【注意事項】

R20TS0494JJ0100

**RX ファミリ SCI モジュール Firmware Integration Technology,
RX Driver Package**

2019.10.01 号

1.4 内容の詳細説明 (送信データバッファカウンタのインクリメントについて)

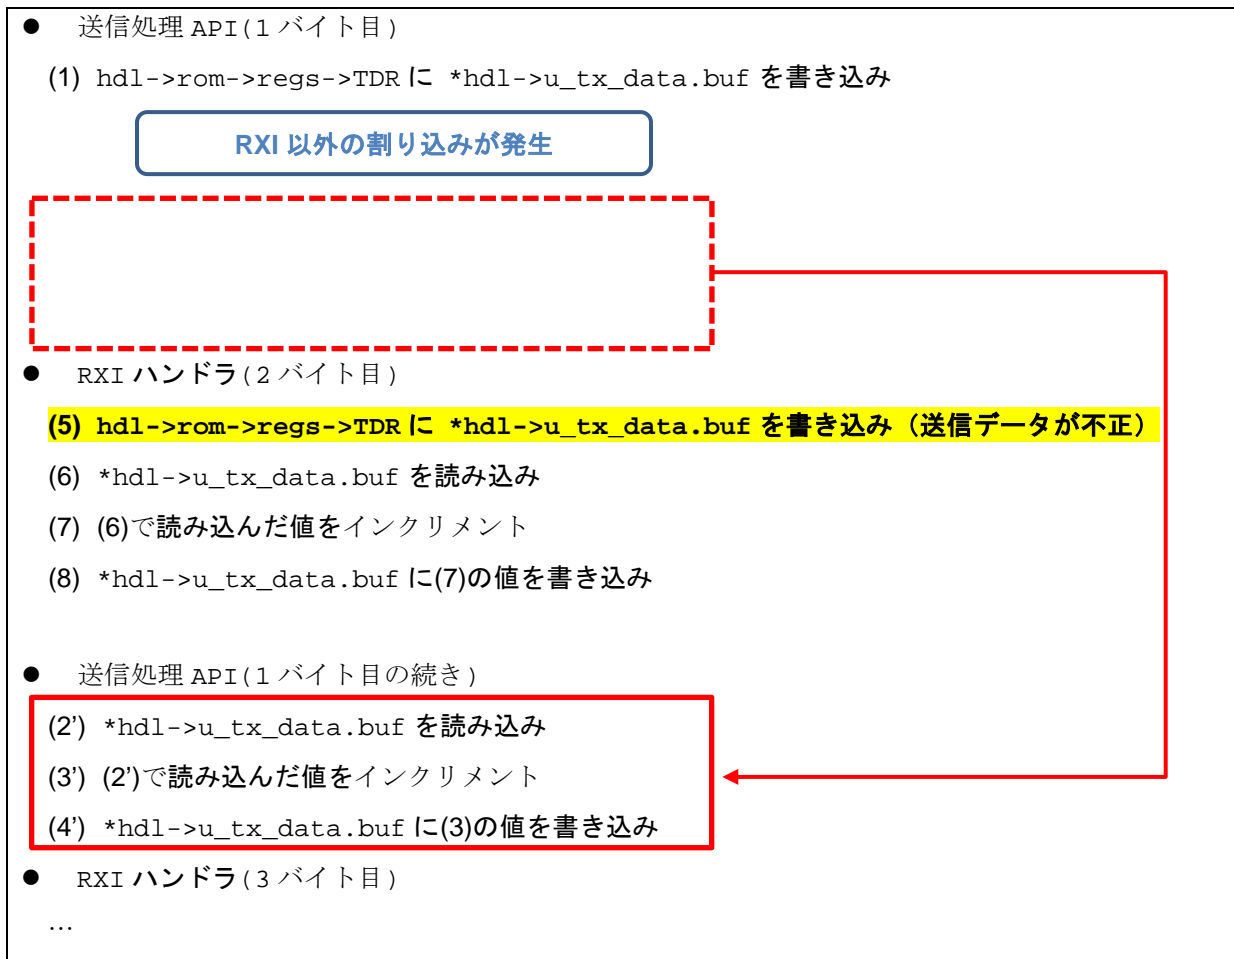
以下に“正しい送信データになる場合”と“不正な送信データになる場合”の CPU 処理について記します。

➤ 正しい送信データになる場合の CPU 処理

赤枠が、送信データバッファカウンタのインクリメントの実行部分です。
いずれも、TDR へのデータ書き込み後、次のデータ送信 (RXI ハンドラ) の前に行われます。

➤ 不正な送信データになる場合の CPU 処理

「正しい送信データになる場合の CPU 処理」の(1)と(2)の間で RXI 以外の割り込みが発生した場合

“RXI 以外の割り込み” の処理中に (1) の送信処理が完了した場合、(2) - (4) の送信バッファカウンタのインクリメントを行わず「RXI ハンドラ(2 バイト目)」の処理を実行します。

そのため、(5)において、TDR へ誤った値を書き込み送信データが不正になります。

以下のいずれかの方法で回避できます。赤文字の部分が修正箇所です。

(1) “SCI_TDR”処理の前で割り込みを禁止する。

```
R_BSP_InterruptsDisable(); /* 割り込み禁止 */  
SCI_TDR(*hdl->u_tx_data.buf++);  
R_BSP_InterruptsEable(); /* 割り込み許可 */
```

(2) “SCI_TDR”処理の前で “*hdl->u_tx_data.buf”をインクリメントする。
修正前の 1 行を以下の赤文字 4 行で置換してください。

```
uint8_t *buf_copy;  
buf_copy = *hdl->u_tx_data.buf;  
*hdl->u_tx_data.buf++;  
SCI_TDR(buf_copy);
```
